CONTESTACIÓN A CONSULTAS DE LA LICITACIÓN 6012000100 – SUMINISTRO DE CHAPAS PARA EQUIPOS DE PEAJE DE METRO DE MADRID

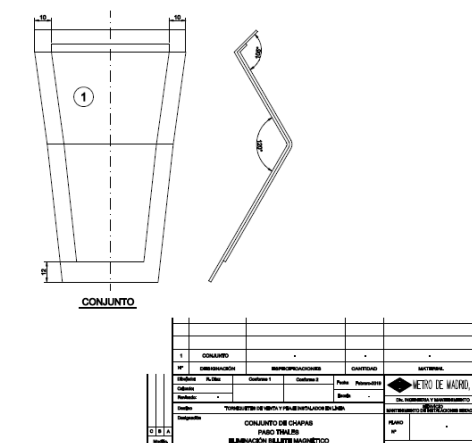
Revisado el plano adjunto del conjunto de chapas del paso thales, en la vista lateral aparecen como están montadas las dos chapas que forman el conjunto, pero no se indica si irían soldadas por puntos, por pernos, etc.

En relación a su consulta, informarles de que el suministro se debe realizar con las dos chapas unidas mediante un adhesivo específico para acero inoxidable que garantice la robustez del conjunto.
